## Protokoll fört vid pleniföredragning

Vägplan för gång- och cykelväg, längs landsväg nr 3  
(LV3), sträckan Lumparsund-Svinö  
ÅLR 2017/4286

## **Bemötande med anledning av inlämnade anmärkningar mot vägplan för byggande av separat gång- och cykelväg parallellt med landsväg nr 3 Lemlandsvägen/Långnäsvägen, på sträckan Lumparsund - Svinö, sektion 0 till sektion 2661, i Lemland och Lumparlands kommuner.**

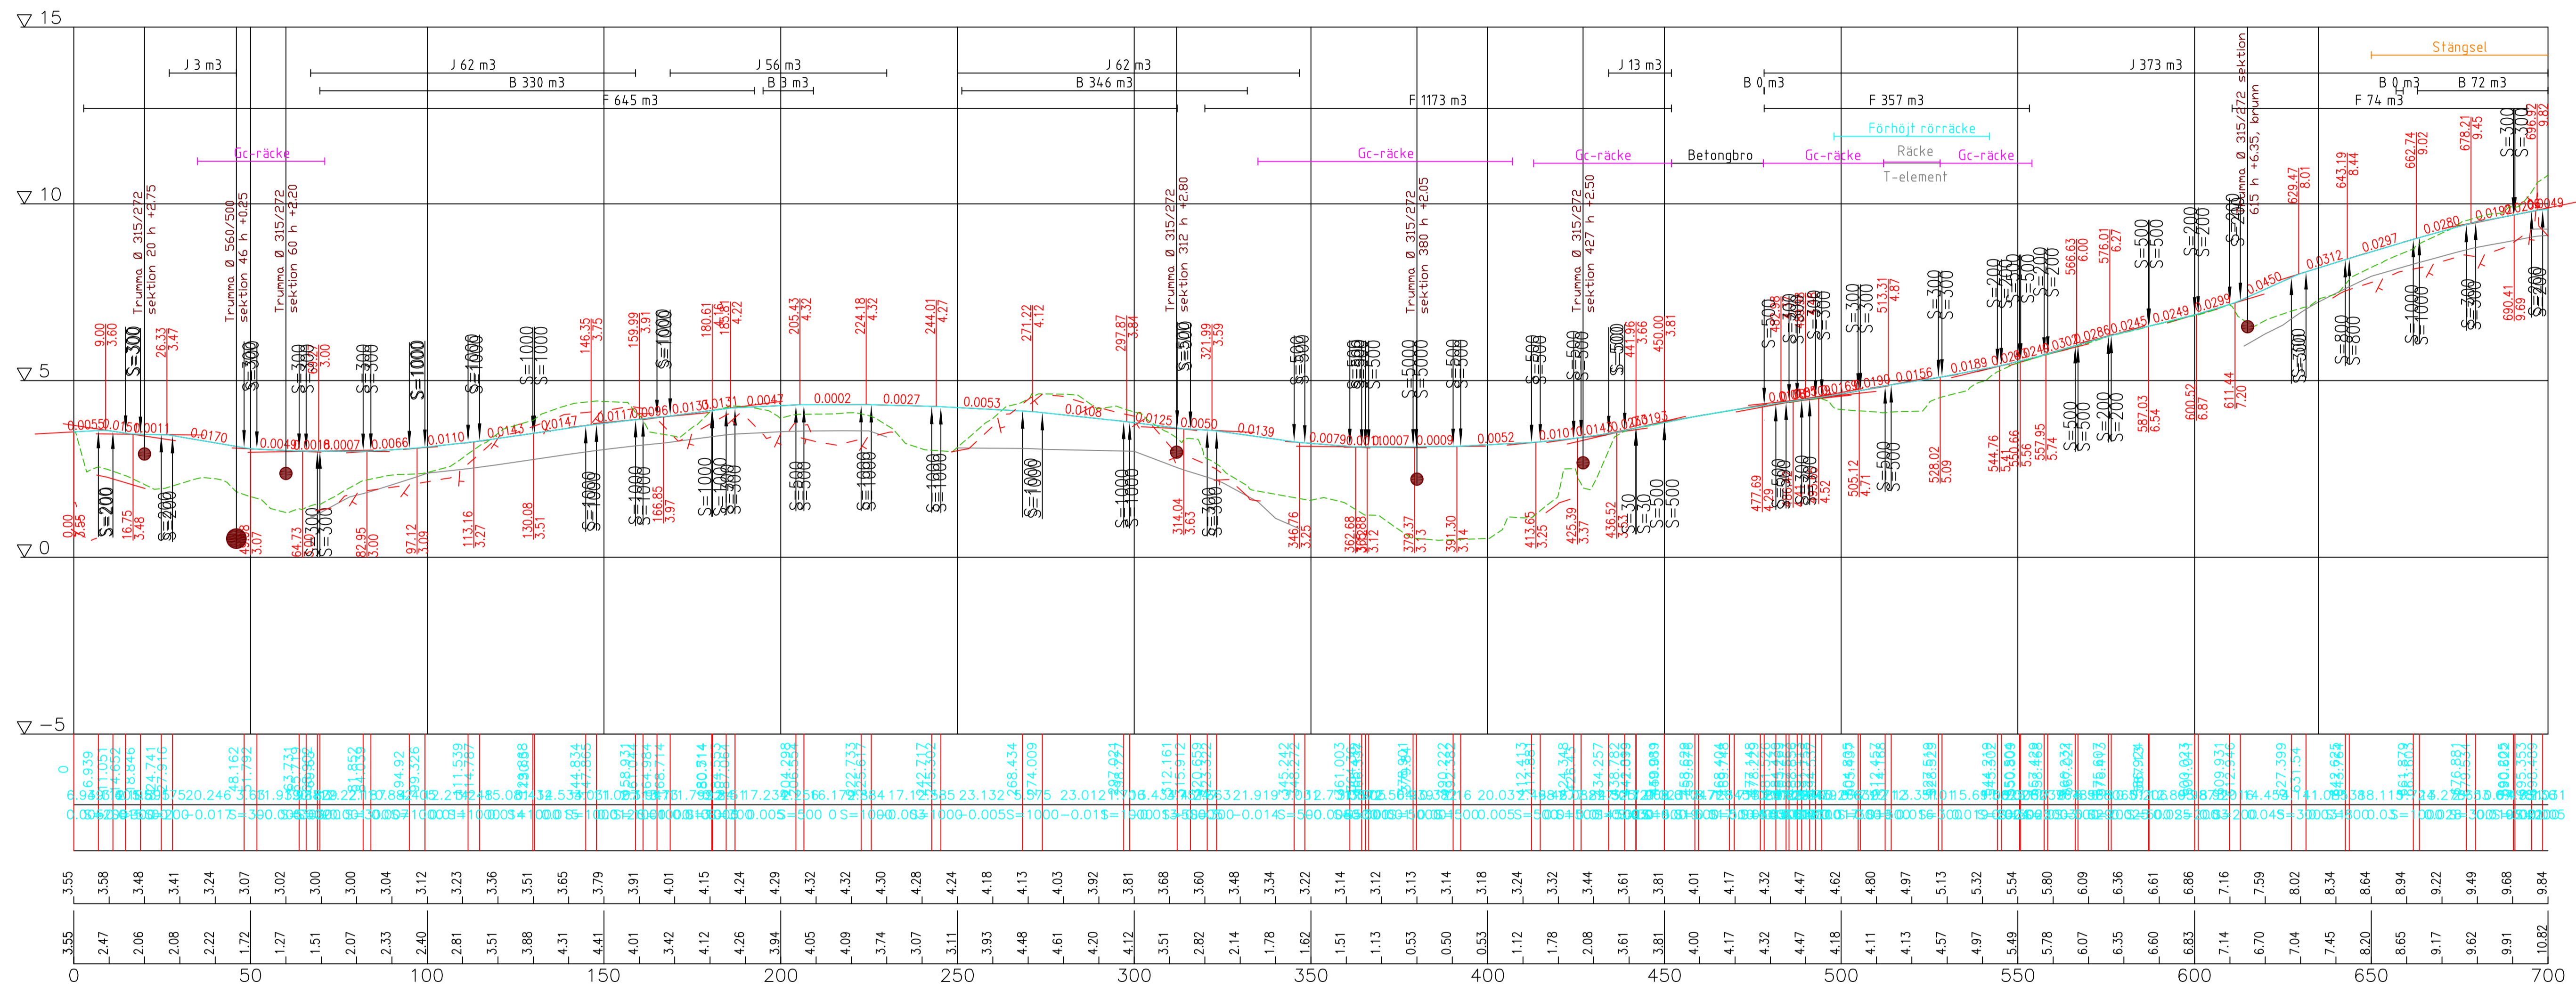
- 1.1 Den föreslagna vägplaneringen bygger på svenska vägverkets publikation, VGU 2020:029, som skiljer sig från den finska när det gäller enheters max längder och axelkonfiguration. Detta medför att finska och svenska vändradier inte är lika. Detta kan medföra att HCT enheter som kommer från Föglö inte kommer att kunna göra högersväng mot Långnäs i Svinökorsningen.

- 1.2 Oro framförs gällande trafiksäkerheten i korsningen Långnäsvägen-Svinövägen. GC-vägen korsar Svinövägen för att sedan genast korsa huvudväg 3, Långnäsvägen, och allt detta i en kurva där sikten är begränsad. Detta kan leda till ökad risk för trafikolyckor.

- 3.1 ur trafiksäkerhetssynpunkt kan förslaget inte omfattas utan övergången över Långnäsvägen ska ske i sektion 2250–2400. Detta för att säkerställa god sikt för alla trafikanter i korsningsområdet Långnäsvägen- Svinövägen.
- 3.2 Plogning av GC-vägen är omöjlig med utställt förslag på GC-vägsträckning.
- 3.3 Varför används svenska vägverkets direktiv och inte finska motsvarigheten?

- 4.1. Trafiksäkerheten i korsningen Långnäsvägen-Svinövägen  
Att planera övergångsställe över Svinövägen och sedan över Långnäsvägen för att ta sig över till befintlig GC-väg är vansinnig. Kurvan med de planerade refugerna som delar vägen kommer att försämma för transportbolagen med långa släp. Refuger och trafikdelare stör mera än de gör nytta. Markägaren föreslår att övergången till norra sidan av Långnäsvägen flyttas

till sektion 2250–2300 alternativt till sektion 2300–2400 för att få god sikt och bra trafiksäkerhet.

- 1.1 Dialog har skett med Eker. **Åsikten beaktas** så att korsningsområdet breddas med cirka 1 meter och därmed öppnas korsningsområdet upp enligt Ekers/Transmars riktlinjer. Justeringen påverkar inte vägplanens gräns då ändringen ryms inom vägplaneområdet.

- 1.2 Vaghållaren har inför vägplaneskedet fört diskussioner med trafiksäkerhetskonsulent och trafikplanerare samt haft interna planeringsmöten för att komma fram till det mest fördelaktiga förslaget till trafiklösningar i korsningen Långnäsvägen-Svinövägen. Sammantaget har vaghållaren konstaterat att placering av övergångsställen, refuger och chikaner, enligt vägplaneförslaget är de mest lämpliga. Därför **beaktas inte åsikten**.

- 3.1 Väghållaren har inför vägplaneskedet fört diskussioner med trafiksäkerhetskonsulent och trafikplanerare samt haft interna planeringsmöten för att komma fram till det mest fördelaktiga förslaget till trafiklösningar i korsningen Långnäsvägen-Svinövägen. Det är inte lämpligt att placera övergången till norra sidan av LV3 inom sektion 2250–2400 då hastigheten är 90 km/h och för att undvika GC-väg parallellt på båda sidor av LV3. Att flytta övergångsplatsen enligt inlämnat förslag skulle medföra att cyklisterna från Långnäs som ska till Svinö får cykla tillbaka. Förslaget ställer krav på GC-väg på båda sidor om Långnäsvägen för att säkerställa trafiksäkerheten för lätta trafiken. Sammantaget kan väghållaren konstatera att placering av övergångsställen, refuger och chikaner, enligt vägplaneförslaget är de mest lämpliga. Därför **beaktas inte åsikten**.

4.1.-4.3. Vaghållaren har inför vägplaneskedet fört diskussioner med trafiksäkerhetskonsulenten och trafikplanerare samt haft interna planeringsmöten för att komma fram till det mest fördelaktiga förslaget till trafiklösningar i korsningen Långnäsvägen-Svinövägen. Markägarmöte har hållits och hålls för att ge markägare möjlighet att föra fram åsikter gällande vägplaneförslag. Det är inte lämpligt att placera övergången till norra sidan av LV3 inom de sektioner fastighetsägaren föreslår då hastigheten är 90 km/h och för att undvika GC-väg parallellt på båda sidor av LV3. Att flytta övergångsplatsen enligt markägarens önskemål skulle medföra att cyklisterna från Långnäs som ska till Svinö får cykla tillbaka. Förslaget ställer krav på GC-väg på båda sidor om Långnäsvägen för att säkerställa trafiksäkerheten för lätta trafiken. Sammantaget kan vaghållaren konstaterat att placering av övergångsställen, refuger och chikaner, enligt vägplaneförslaget är de mest lämpliga. Därför **beaktas inte åsikten**.
